## HOTĂRÂRE

privind aprobarea Planului Urbanistic de Detaliu -  
Construire imobil cu funcțiuni terțiare 3S+P+5E, str. Decebal nr. 7

**Raportul informării și consultării publicului,**  
care fundamentează decizia Consiliului Local de adoptare sau neadoptare a planului de urbanism  
sau amenajare a teritoriului

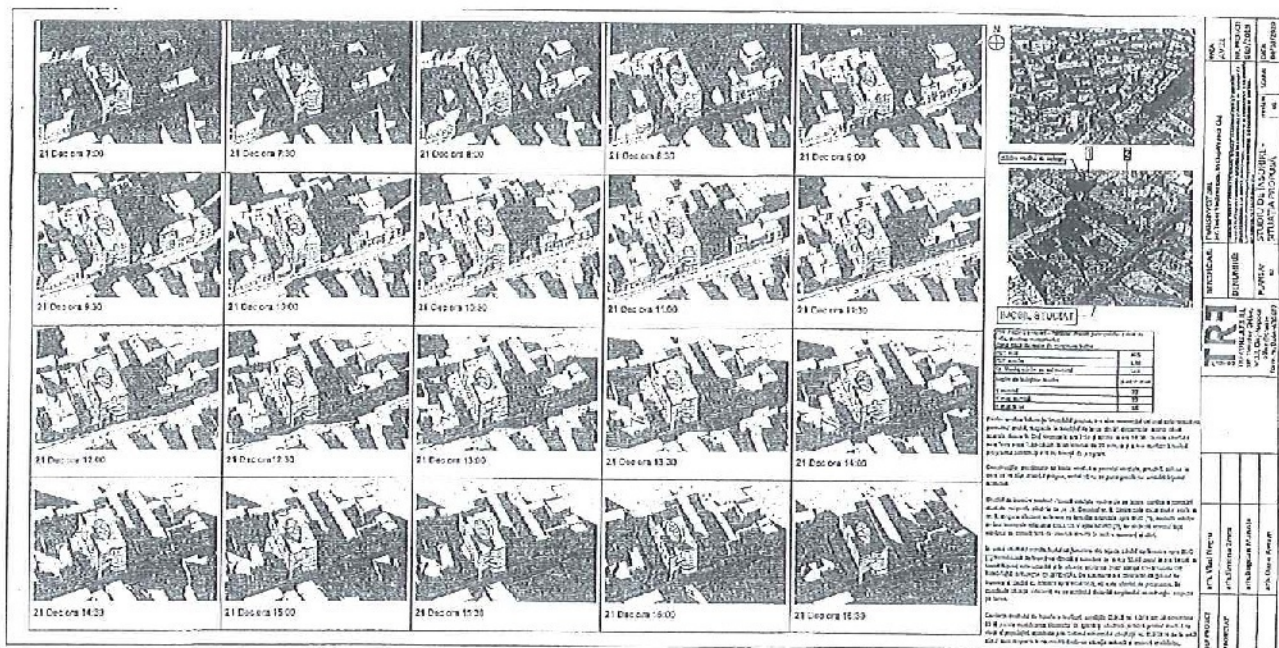
Numele meu este Kurucz Attila si sunt proprietarul imobilului situat pe Str. Decebal nr. 9 ap. 4. Recent am primit planul cu situatia propusa pe str. Decebal nr. 7; cu Nr. 248938 din 25.05.2020. Dupa studierea planului sunt ingrijorat de inaltimea acestuia in special ca imobilul este construit chiar la limita de proprietate si de umbrirea puternica suferita de imobilul nostru ca si urmare a constructiei. Observatiile mele ar fi daca in cazul acesta imobilul respecta studiul de insorire cerut in astfel de situatii, care prevede ca fiecare incapere dintr-un imobil sa beneficieze de cel putn 1.5 ore de soare. Daca este posibil v-as ruga sa-mi trimiteti acest studiu.

Am studiat cu atenție această documentatie, mai ales partea cu studiul de însorire. În această documentatie (plansa existentă este ac. cu planșa propusă?) este o neconcordanță, acolo se specifică de imobilul notat cu nr. 1 ca fiind Decebal nr. 7A, iar imobilul 2 ca fiind cel de la nr. 9. În realitate, Decebal nr. 7A va fi demolat iar în locul lui apare cea nouă construcție.

Studiul de însorire realizat cu programul SketchUp Pro, trimis prin bunăvoința D-voastră, arată clar cum cade umbra noii clădiri propuse peste clădirea cu geamurile spre sud (unde sunt cele 5 apartamente), iar la apartamentul nostru (cel cu nr. 2), care, după cum v-am scris, este beneficiara doar de lumina reflectată, va fi privată total de lumina soarelui la data cu solstițiului de iarnă ( nu numai).

S-a întocmit studiul de însorire conform prevederilor de mai sus, având la bază datele topografice relevate din teren și folosind o aplicație soft care permite utilizarea datelor geo-referențiate.

Studiul de însorire realizat vizează clădirile vecine de pe latura nordică a parcelei studiate respectiv clădirea de pe str. Decebal nr. 9. Dintre cele două clădiri aflate la nr. 9, singura afectată este cea cu ferestre orientate spre sud, cealaltă clădire având ferestrele orientate exclusiv spre nord, iar datorită acestui fapt clădirea nu beneficiază de iluminare directă în niciun moment al zilei.

Studiul s-a realizat atât pentru situația actuală cât și pentru situația propusă.

În urma studiului s-a constatat că imobilul de la nr.9, cu ferestre orientate sud, atât în situația actuală, cât și în situația propusă beneficiază pe o jumătate de față de iluminare directă de 1, ½ ore la solstițiul de iarnă, cealaltă jumătate fiind umbră de celălalt Imobil de la nr. 9.

Prin urmare prin implementarea soluției propuse situația însoririi imobilelor de nr. 9 nu se schimbă, fapt confirmat și prin Avizul Favorabil emis de către Direcția de Sănătate Publică cu nr. 1095/467/08.04.2020.
